E.prot DVA – 2015 – 0004660 del 19/02/2015

Oggetto: Delocalizzazione della linea elettrica a 220 kV "Lavis – Borgo Valsugana" - Variante compresa fra i picchetti n. 22 a e n. 54a.

- planimetria variante tratto compreso tra i tralicci n° 11 e n° 13;
- planimetria variante Tratto compreso tra i tralicci n° 16 e n° 19.

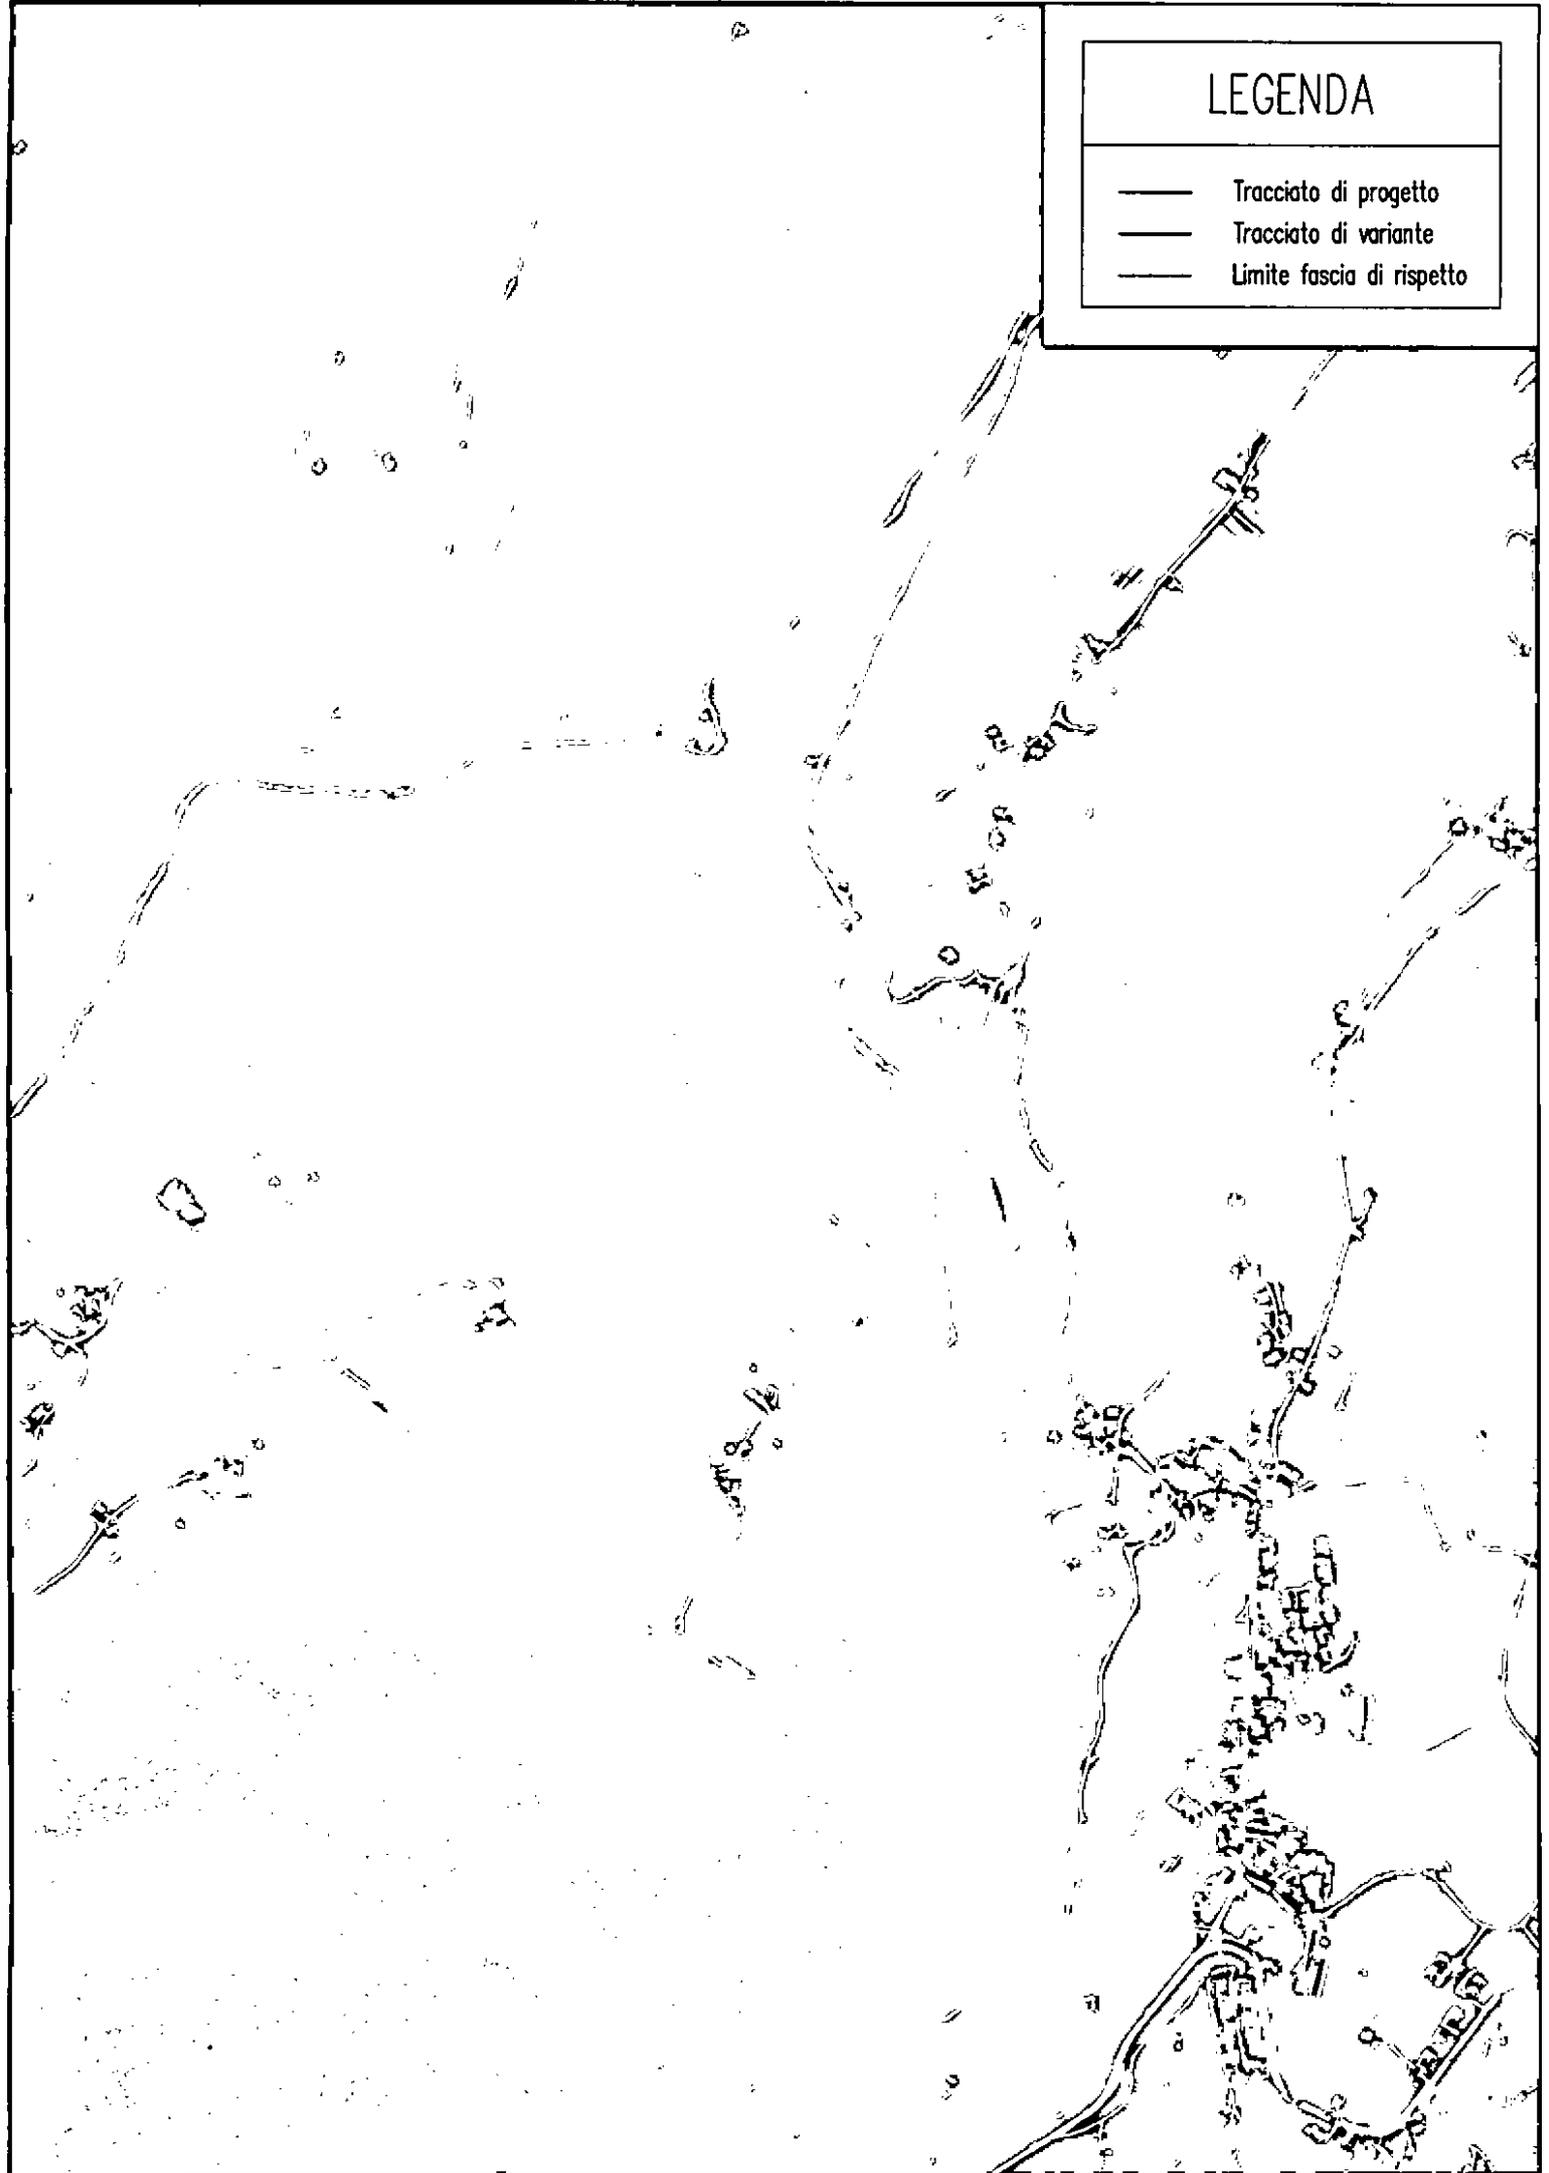
1. Tratto compreso tra i tralicci n° 11 e n° 13 in prossimità della località "La Guardia".

La zona, con piccolo nucleo storico perfettamente inserito nel paesaggio, presenta elementi di grande pregio che necessita salvaguardare. Con modesti spostamenti dei tralicci n° 11, n° 12 e n° 13, comunque all'interno dell'area "potenzialmente impegnata", si allontana l'elettrodotto dal nucleo abitato, si migliora il mascheramento all'interno della fascia boschiva e si riduce l'effetto derivante dall'introduzione di un elemento di disturbo in un'area che, nel tempo, ha conservato la sua armonia e che ha sullo sfondo un importante luogo di culto qual'è la chiesa del SS. Redentore.

Non solo. E' da considerare anche il fatto che l'area a prato antistante La Guardia è utilizzata per gli interventi di emergenza per l'atterraggio dell'eli-ambulanza. Con lo spostamento proposto, il rischio di una interferenza tra elettrodotto e le operazioni di elisoccorso risulterebbe sicuramente diminuito. Inoltre, con lo spostamento proposto si allontana il passaggio della nuova linea elettrica dalle abitazioni esistenti (con il tracciato attuale in progetto la distanza risulta di 60 - 100 mt.). In zona dovrebbero poi trovare esecuzione delle opere di compensazione ambientale con la sistemazione delle strade che saranno utilizzate per la costruzione del nuovo elettrodotto.

In allegato è riportata la proposta di modifica del tracciato; modifica che, per la modesta entità, si chiede con fermezza che venga valutata favorevolmente.

2. Tratto compreso tra i tralicci n° 16 e n° 19.

Con tale premessa, nasce spontanea la domanda se non sia possibile prevedere l'inserimento per questo tratto di un cavidotto completamente interrato in sostituzione della linea aerea. Tale soluzione ridurrebbe drasticamente i problemi sopra evidenziati; non risulterebbe di particolare aggravio per il territorio che non è abitato e non dotato di sottoservizi. In questo senso si chiede venga valutata la proposta qui formulata.

- a) Riduzione al minimo possibile dell'altezza dei tralicci n° 17, n° 18 e n° 19 e, conseguentemente, dei conduttori rispetto al suolo, in maniera tale che trovino mascheramento, almeno parziale, dallo sfondo del rilievo montagnoso retrostante;
- b) Spostamento dei tralicci n° 18 e n° 19 immediatamente a monte del Croz del Cius.

In allegato sono riportate le ipotesi alternative al previsto nuovo tracciato della linea in alta tensione.
